(業務名称) JICA 筑波第二次大規模改修工事

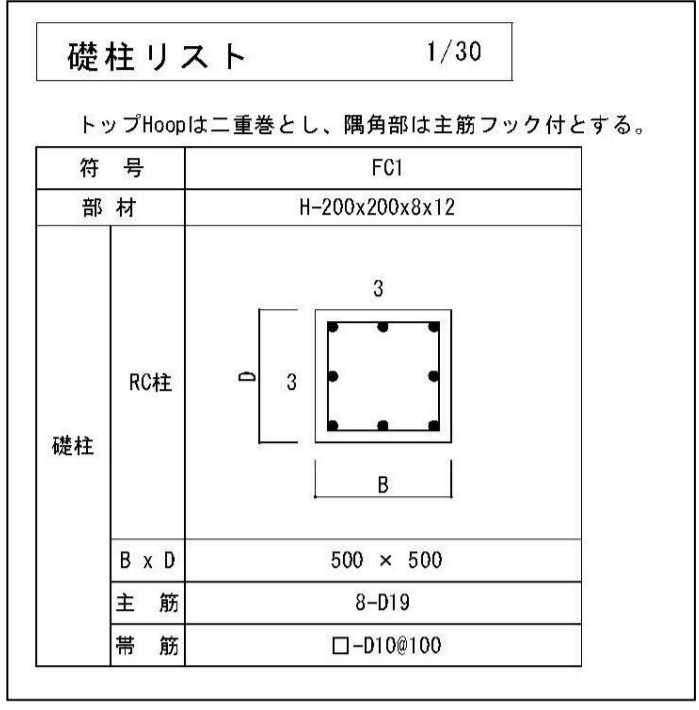
通番	該当頁	該当項目	質問	回答
34	Ee-01.02	受変電設備	改修工事にあたり、既存受変電設備のメーカーをご教授ください。	「かわでん」です。
35	Es-12.13	拡声設備	改修工事にあたり、既存拡声設備のメーカーをご教授ください。	「パナソニック」です。
36	Es-15	自動火災報知設備	改修工事にあたり、既存自動火災報知設備のメーカーをご教授ください。	「ホーチキ」です。
37	Ss-01	構造記載	基礎伏せ図にF01記載有りますが、リストにありません。大きさ、配筋要領のご指示願います。	下記の「F01礎柱配筋図」としてください。 
38		拡声設備	灌漑排水実習棟、稲作実習棟、農業機械実習棟には、拡声設備は不要と考えて宜しいでしょうか。必要な場合、図面にてご指示願います。	既設スピーカーが壁付けのため、工事対象外です。
39	P.野菜電気20	参考数量調書(電気)	⑤-2電灯コンセント設備 別紙22ですが、内訳内容が相違しております。別紙35の内訳を正として宜しいでしょうか。	別紙35が正です。
40	P.稲作電気29	参考数量調書(電気)	⑦-2弱電設備 稲作実習棟 別紙28ですが、内訳に灌漑排水実習棟と記載されており、該当棟が相違しております。ご指示願います。	記載誤記です。稲作実習棟での弱電工事はありません。
